**Stérilisation Centrale à Martigny
Nouveau Bâtiment**

**Concours de projets d'architecture
en procédure sélective**

RAPPORT DU JURY
11 avril 2014

8.2 1004 MOEBIUS

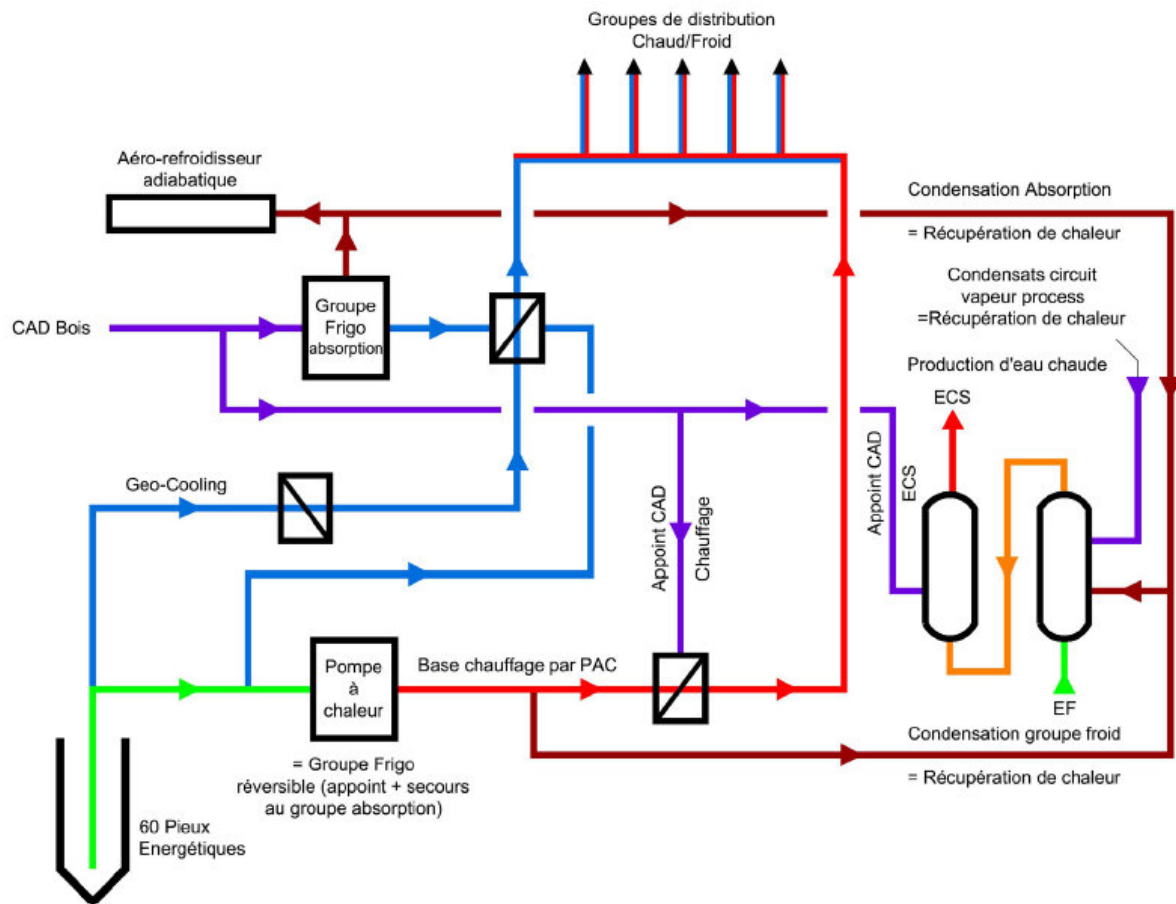
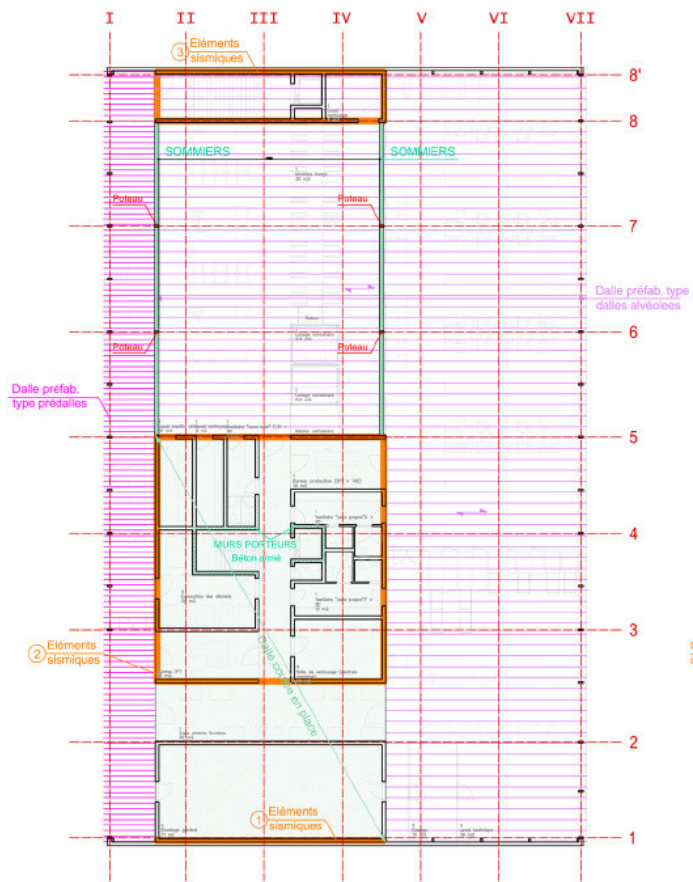
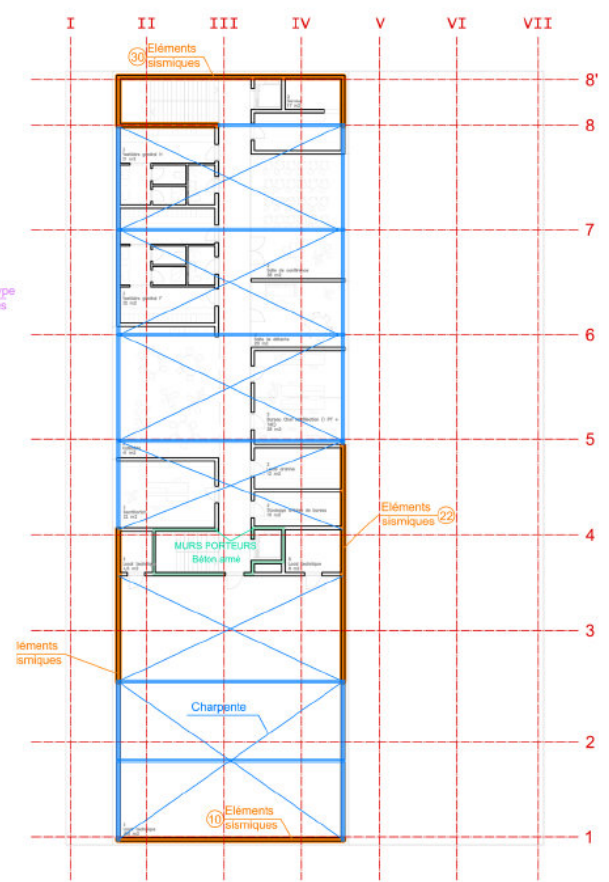
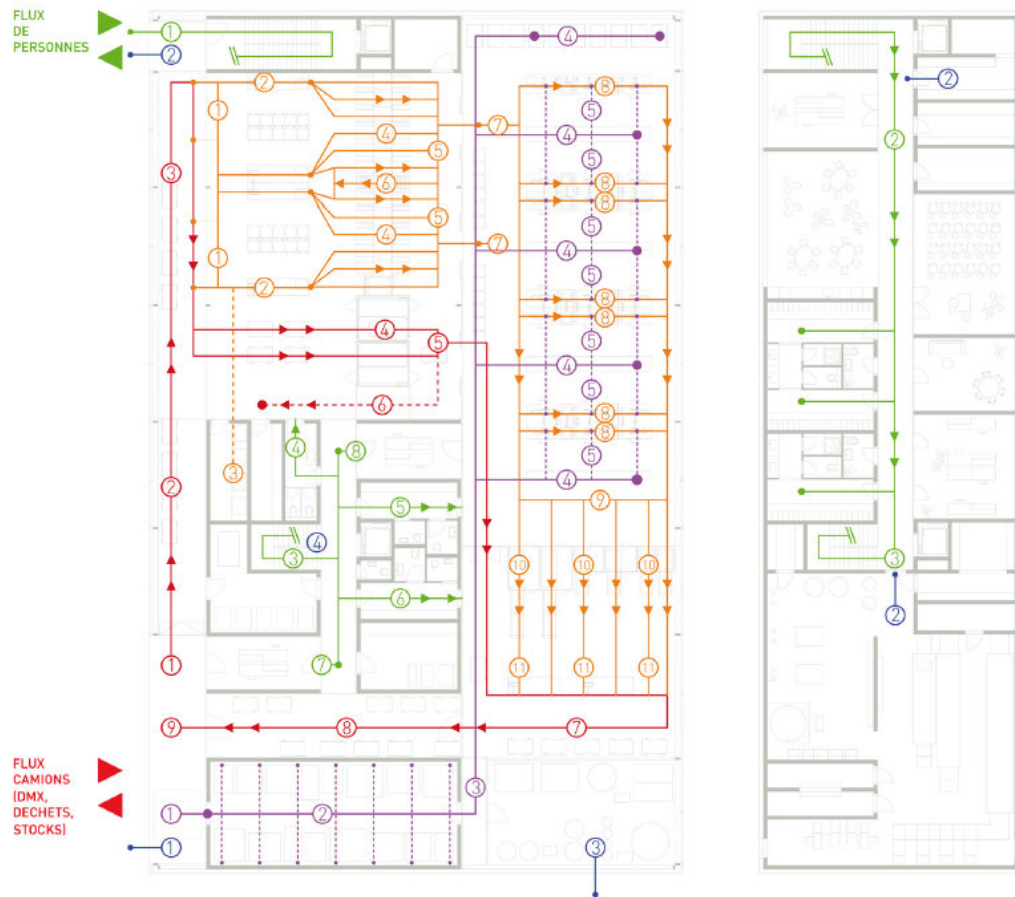
L'auteur de ce projet a pris le parti d'occuper le fond de la parcelle sur toute sa largeur. Cette implantation lui permet d'aménager une vaste surface dédiée à la manœuvre des camions et au parking. Elle est plantée d'arbres dont la position aléatoire n'est pas aboutie.

L'implantation et l'installation des locaux techniques est bien étudiée et explique la réduction des surfaces de ces derniers par rapport au programme des locaux. L'expert a fort bien noté le concept énergétique et sa transcription dans la réalisation de l'enveloppe du bâtiment. L'utilisation de sondes géothermiques intégrées dans les pieux est moins efficace qu'une mise à contribution de la nappe phréatique mais peut se justifier si de telles fondations sont nécessaires. L'accent mis sur la récupération des importants rejets et le renoncement à l'énergie solaire est rationnel. La mise en valeur du bois comme énergie renouvelable est une proposition intéressante dont l'adéquation avec les fluctuations importantes de la puissance employée devrait être vérifiée.

Le jury a été très intéressé par la qualité et la pertinence des réflexions et propositions présentées. Le projet a le meilleur rapport entre les surfaces utiles de plancher et les surfaces brutes de plancher. Sa maturité et son degré d'optimisation dépassent les attentes d'un concours. Les éléments qui ont finalement conduit au 2ème rang sont la qualité de vie du personnel et la capacité du projet à accepter des changements d'utilisation à long terme.
